*Ministero dell' Ambiente
e della Sicurezza Energetica*

OGGETTO: [ID 9889]: Valutazione preliminare ai sensi dell'art. 6, c. 9 del D. Lgs. 152/2006. S.S. n. 434 "Transpolesana" Lavori di adeguamento funzionale degli svincoli e delle corsie di accelerazione/decelerazione dal km 2+500 al km 82+870 - I stralcio Svincolo Cà degli Oppi. Nota tecnica.

Figura 5: Planimetria di progetto (Fonte: Allegati alla Lista di controllo)

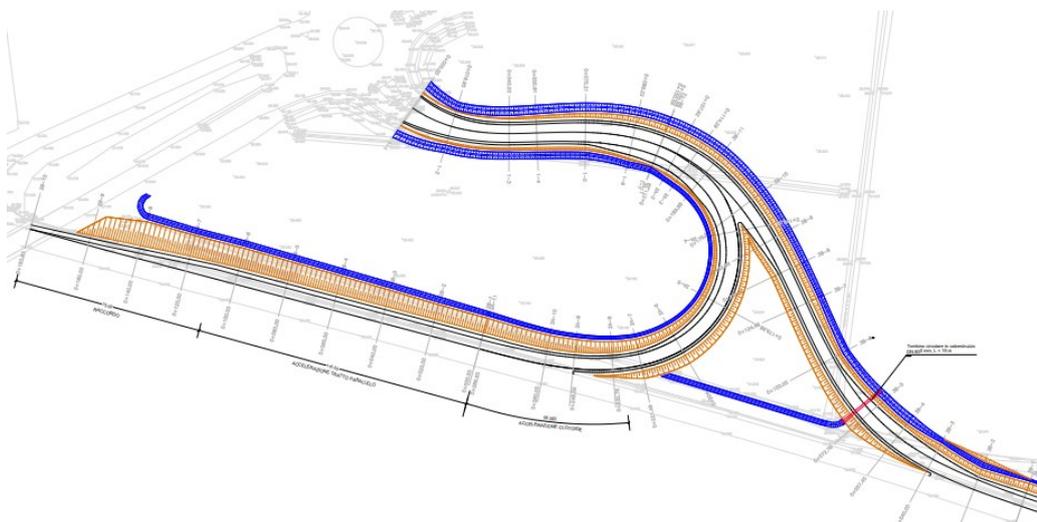
Gli interventi di progetto prevedono lo spostamento dello svincolo, ubicandolo nell'area agricola ad est della S.P. n. 21, in posizione opposta al cimitero di Ca' degli Oppi.

La rotatoria esistente consentirà l'aggancio a tale strada da parte del nuovo svincolo. La corsia di uscita dalla S.S. n. 434 viene arretrata rispetto all'attuale di circa 355 metri e allungata (tra tratto di raccordo e decelerazione ci sono 195 metri). La corsia di entrata viene arretrata (per oltre 270 metri, terminando prima del sovrappasso della S.P. n. 21) e allungata (245 metri sono costituiti da un tratto di accelerazione e successivo rettilineo e raccordo finale). Non è previsto l'innesto diretto di accessi privati in rotatoria o in prossimità della rotatoria.

Figura 6: Layout dell'intervento (Fonte: Documentazione di chiarimento)

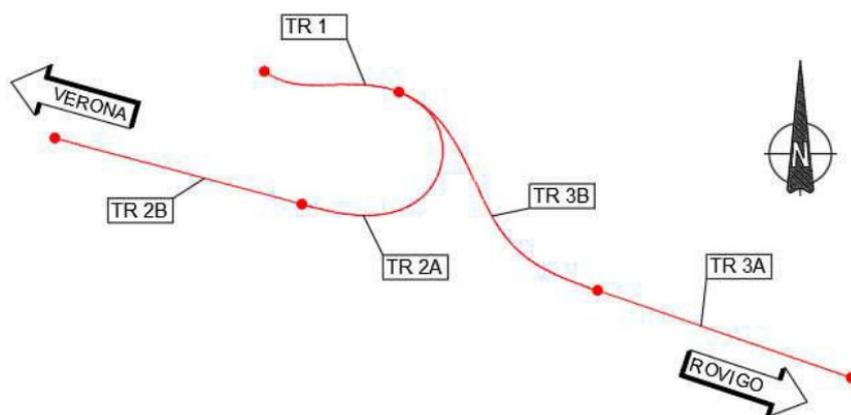
Gli interventi prevedono la realizzazione di due rampe dirette di ingresso e di uscita nella carreggiata in direzione Verona, oltre alle corsie specializzate realizzate in affiancamento alla S.S. 434 "Transpolesana". Nella documentazione di chiarimento, il proponente ha schematizzato il

tracciato dello svincolo tramite 3 tracciati, di cui 2 suddivisi a loro volta in altri due sottotracciati: Tracciato 1: rampa bidirezionale di collegamento rampe con la rotatoria; tracciato 2: rampa monodirezionale (TR 2A) e corsia di immissione in carreggiata S.S. 434 direzione Verona (TR 2B); tracciato 3: corsia di diversione da carreggiata direzione Verona (TR 3A) e rampa unidirezionale (TR 3B).

- una corsia di uscita/diversione di lunghezza complessiva pari a 194,78 m, strutturata in un tronco di manovra di 90 m, ed un tronco di decelerazione di 149,78 m, con inizio in corrispondenza della metà del tratto iniziale di raccordo; la corsia è parallela all'asse principale (TR 3A);
- una corsia di immissione/entrata di lunghezza complessiva pari a 241,58 m, strutturata in un tronco di accelerazione di 166,58 m e un tronco di raccordo di 75 m (TR 2B).

Figura 8: Layout di cantiere (Fonte: Allegati alla Lista di controllo)

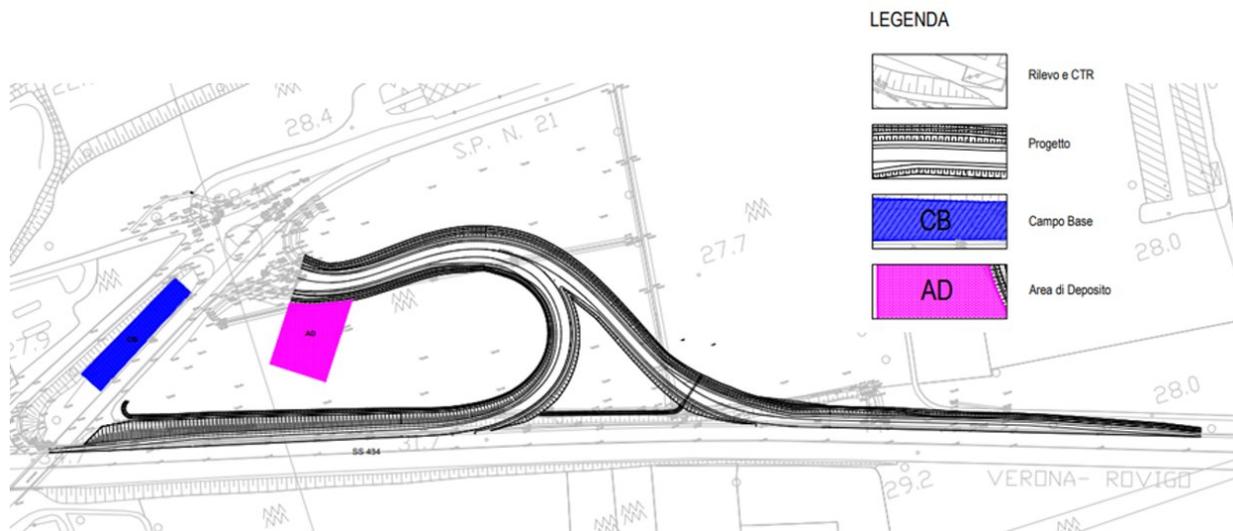
Durante le varie fasi di lavorazione verranno messi in atto tutti gli accorgimenti atti a mitigare gli impatti sulle componenti ambientali interessate, con particolare riferimento alle componenti rumore, atmosfera, ambiente idrico e suolo.

Secondo quanto riportato nella Lista di controllo, le lavorazioni principali sono costituite: dai movimenti di materia per l'allargamento dei rilevati esistenti e per la realizzazione di quelli nuovi; dalla realizzazione di pavimentazione stradale in conglomerato bituminoso: le lavorazioni sono completate, quindi, dalla realizzazione di opere minori per il drenaggio delle acque di piattaforma; dalla realizzazione di impianto di illuminazione stradale, dalla posa in opera di barriere stradali di sicurezza, dall'impianto di segnaletica orizzontale e verticale e da lavori vari di finitura e completamento.

Figura 9: Estratto del PRG con indicazione dei principali vincoli (Fonte: Allegati alla Lista di controllo)

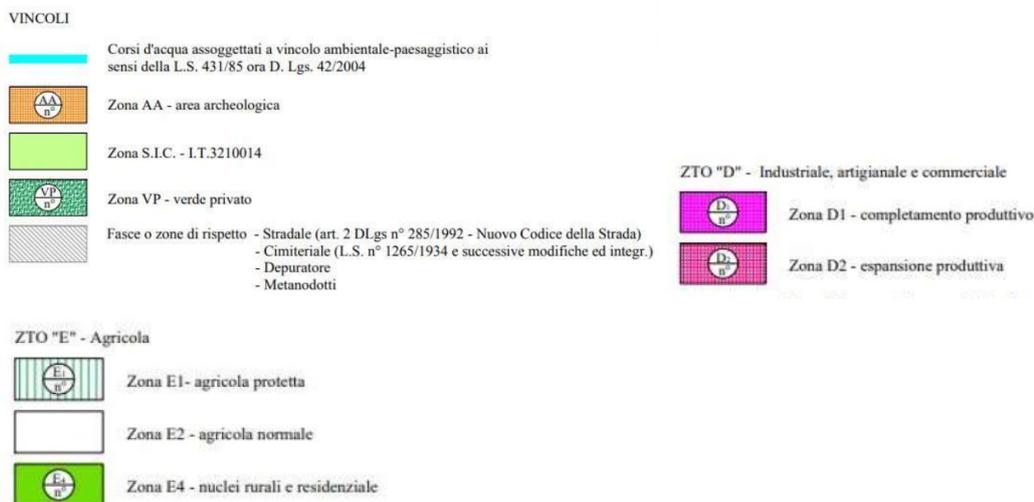
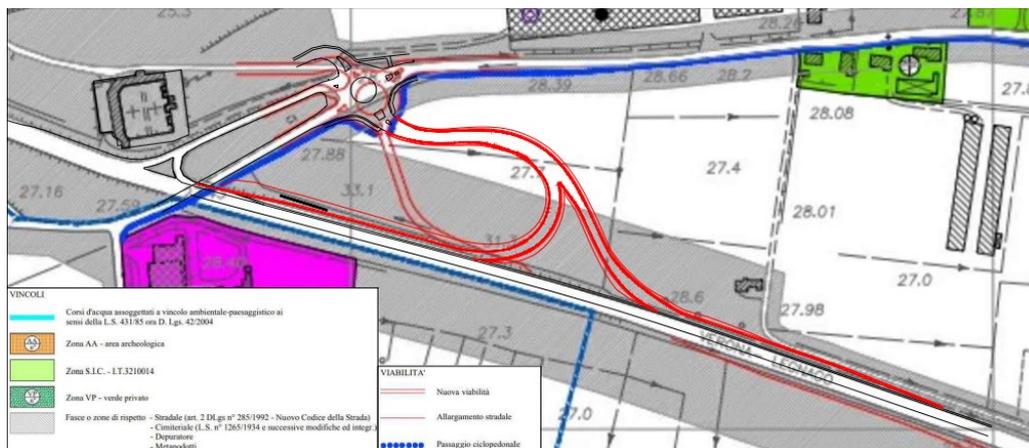
Con riferimento a "Zone di importanza paesaggistica storica, culturale o archeologica" e all'eventuale interferenza dell'intervento proposto con dette aree, nella "Lista di controllo" al punto "8. Aree sensibili e/o vincolate", il proponente riporta che l'area interessata dagli interventi non ricade né è limitrofa alle zone sopra indicate.

Figura 11: Localizzazione degli interventi in relazione con le aree soggette a vincolo idrogeologico (Fonte: Lista di controllo)

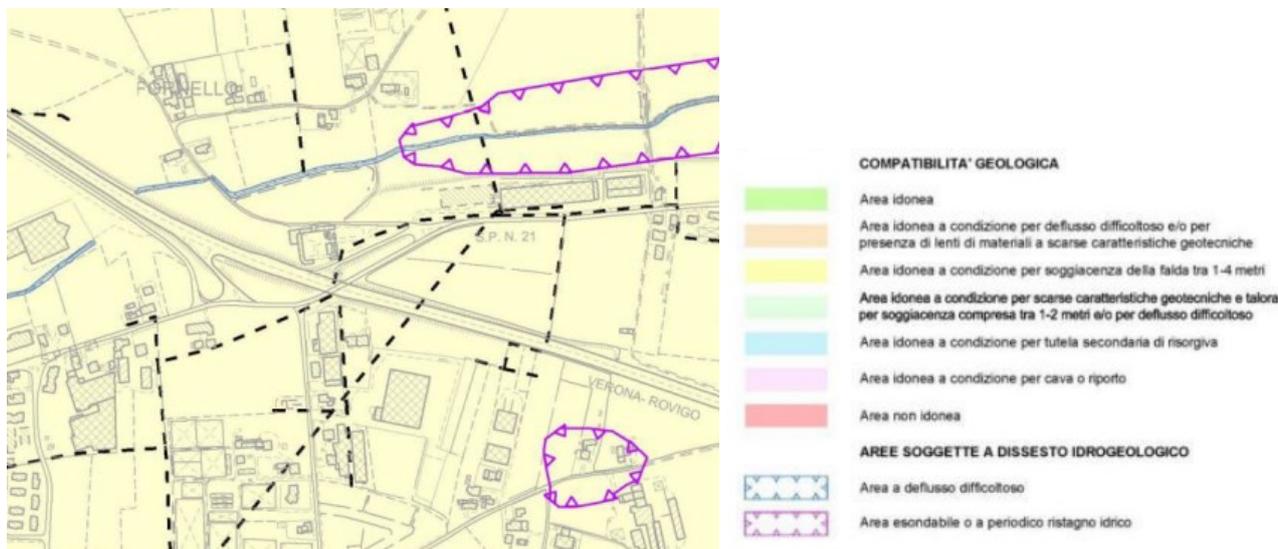
Con riferimento alle “Aree sottoposte a vincolo idrogeologico (R.D. 3267/1923) ed all’eventuale interferenza degli interventi proposti con tali zone, al punto “8. Aree sensibili e/o vincolate” della “Lista di controllo”, il proponente riporta che le opere in progetto non interferiscono con le aree soggette a Vincolo idrogeologico.
